Datum 29 oktober 2025
Betreft Beslissing op wijzigingsverzoek

Op 20 april 2025 heb ik uw wijzigingsverzoek voor het besluit met kenmerk WNB/2022/060.toek (met aanvraagnummer 5190027496712) ontvangen. U wil graag een ontheffing wijzigen voor het project 'Meanderende Maas'. Ik heb uw verzoek met de aanvullingen van 10 juni 2025 beoordeeld. In deze brief leest u mijn beslissing en wat dit voor u betekent.

Kenmerk
OWFF/2022/060A.toek

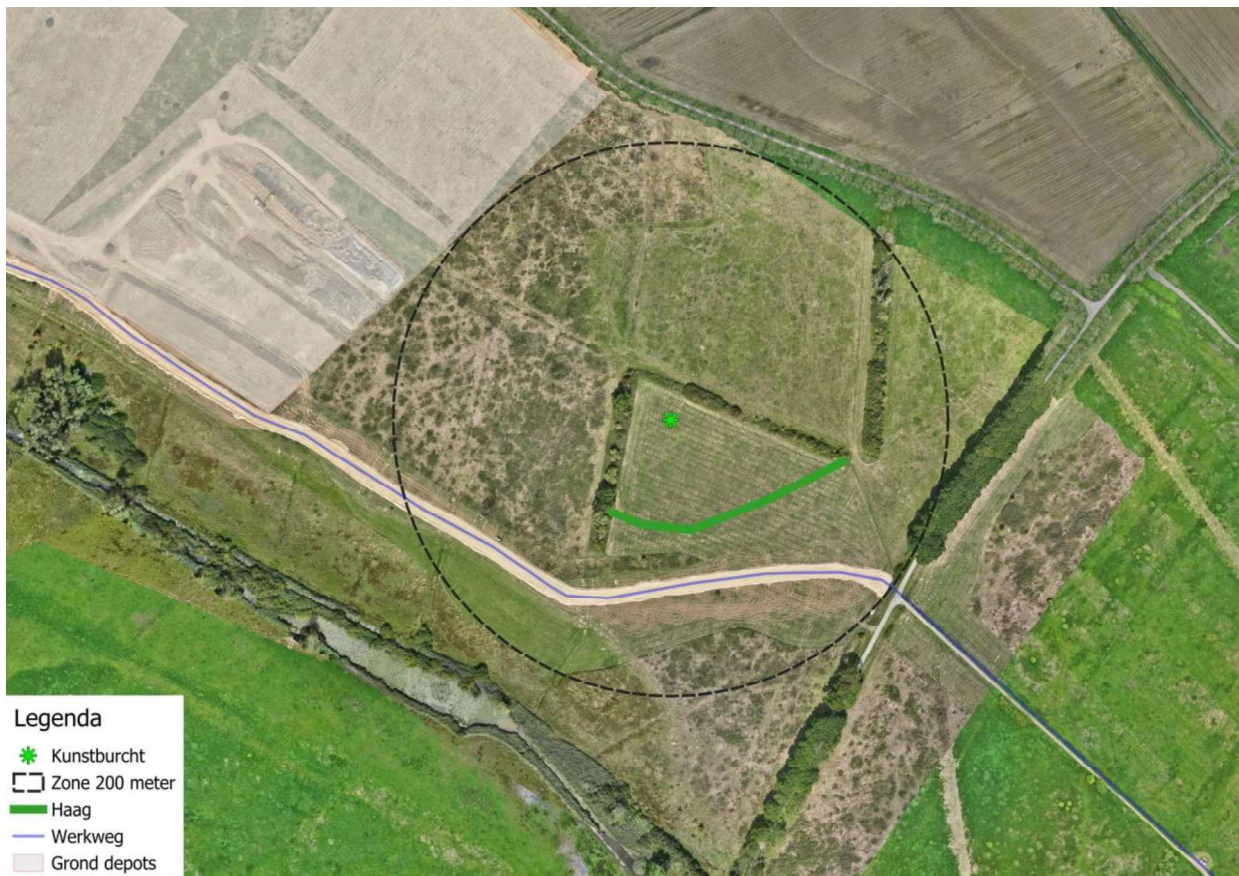
Onder voorschrift uuu is ten aanzien van de te realiseren kunstburcht een verstoringsvrije zone van 200 meter opgenomen. Met de huidige beoogde locatie van de kunstburcht kan hier niet volledig aan worden voldaan. De huidige voorgestelde locatie is beoordeeld als het beste alternatief voor een kunstburcht, waarbij is gelet op zowel de tijdelijke als permanente situatie in het gebied.

De werkweg in deelgebied Diedensche Uiterdijk is gesitueerd binnen de voorgeschreven 200 meter. Deze werkweg betreft de hoofdrijbaan voor werkverkeer van dit deelgebied en het aanliggende dijkobject welke ook binnen de gewenningsperiode van de kunstburcht versterkt wordt. De werkweg verplaatsen is niet mogelijk vanwege het feit dat deze werkweg op een vergunde locatie is aangebracht. De locatie is opgenomen in de hoofdbesluiten met onderliggend de verschillende rivierkundige berekeningen. Het verleggen van deze werkweg zou vertraging voor het project veroorzaken vanwege het opnieuw moeten doorlopen van de (hoofdvergunningen) met alle berekeningen en besluiten.

Tevens is het zo dat het verleggen van deze werkweg technisch onmogelijk is vanwege de ligging. De werkweg op een locatie aanleggen buiten de 200 meter zone betekent dat we de werkweg zouden moeten aanleggen op een locatie waar ontgraven dient te worden ten behoeve van de realisatie van de nieuwe KRW geul. Door eventueel verplaatsen van de werkweg kan tevens niet meer worden aangesloten op een bestaande weg. We zouden dan een vleermuisroute op een andere locatie moeten kruisen dan de open locatie waar de werkweg nu op uitkomt. Dit betekent dat we extra bomen moeten gaan kappen, wat ook vanuit ruimtelijke kwaliteit ongewenst is.

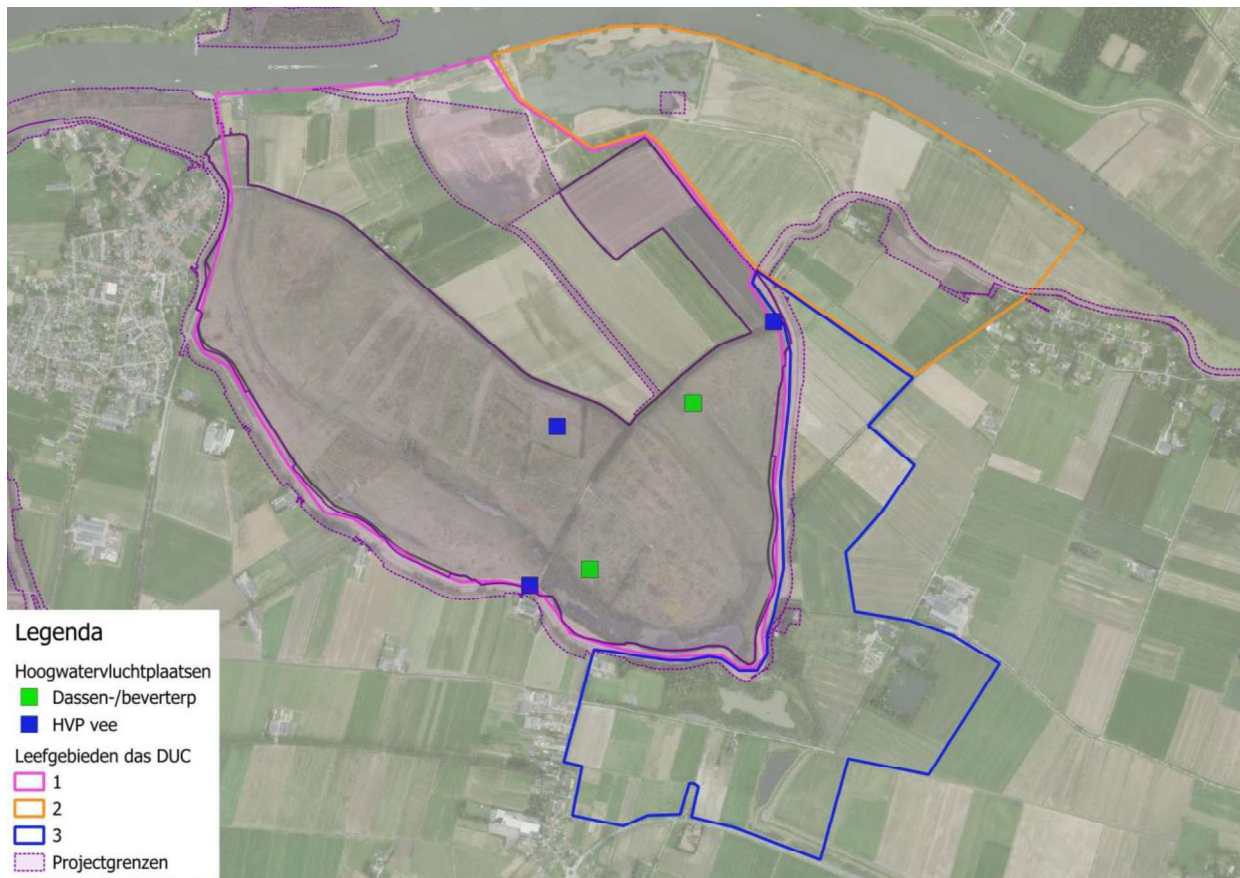
De zienswijze betreft de vraag om verduidelijking van het voorschrift. Waaruit blijkt welke exacte fysieke maatregelen worden vereist.

Op basis van de huidige monitoringsdata kan worden beoordeeld dat territorium 3 zich binnendijks bevindt. Uit de data blijkt wel dat buitendijkse delen sporadisch worden gebruikt. Er vinden nagenoeg geen werkzaamheden plaats in betreffend territorium. Het is derhalve redelijkerwijs niet te verwachten dat gedurende de monitorings/uitvoerperiode substantiële verschuivingen plaatsvinden.

In het huidige ontwerp is de realisatie van twee hoogwatervluchtplaatsen opgenomen specifiek voor de das (en bever). Daarnaast worden in het gebied eveneens hoogwatervluchtplaatsen gerealiseerd ten behoeve van vee. Hiermee zullen er in de toekomstige situatie minimaal 5 locaties zijn waar dassen tijdens hoog water periodes naar toe kunnen vluchten. Zie onderstaande afbeelding.
